## Beoordeling bodemrapport bestemmingsplan

Aan	:	Gemeente Oost Gelre
Zaaknummer	:	2021EA0806
Adres/onderwerp	:	Veenweg 2 – 4 te Harreveld
Behandeld door	:	
Datum	:	19-07-2021
Opsteller rapport	:	De Klinker Milieu Adviesbureau
Rapportnummer	:	K21005231
Rapportdatum	:	26-06-2021
Titel	:	Verkennd Bodemonderzoek en Asbestonderzoek volgens NEN5740 en NEN5707 Veenweg 2-4 Harreveld

Figuur 1: Boorpuntenkaart

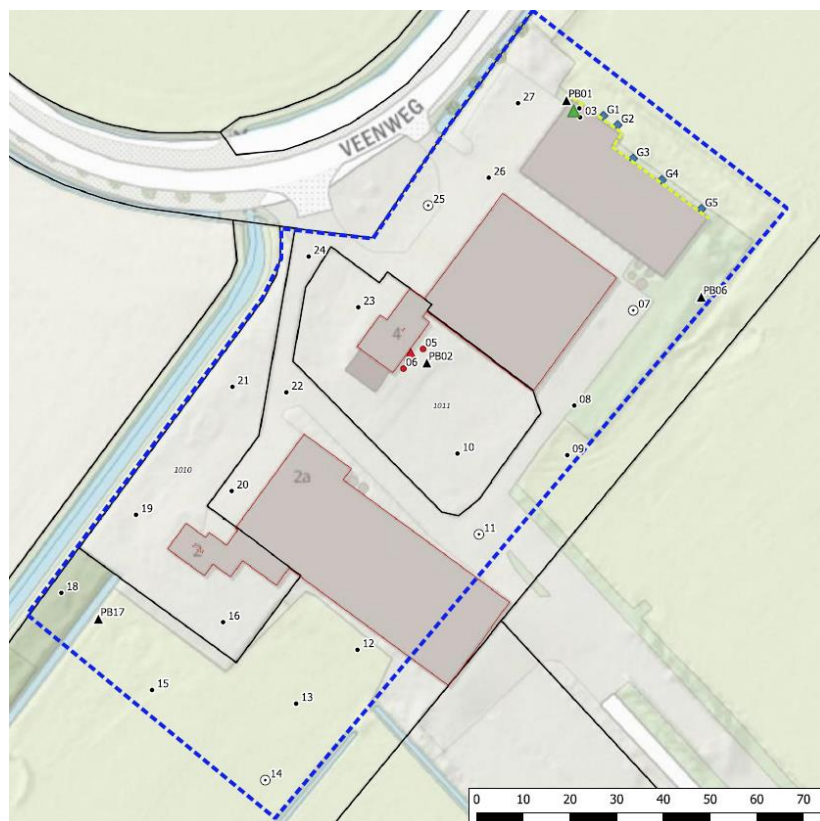
Het bodemonderzoek is actueel en de rapportage is volledig. Het onderzoek is op de juiste locatie uitgevoerd. Het vooronderzoek, het veldonderzoek, het chemisch onderzoek en het advies voldoen aan de kwaliteitseisen van de NEN-normen. Uit een toetsing aan de normkaders volgt dat geen sprake is van een afwijkende bodemkwaliteit.
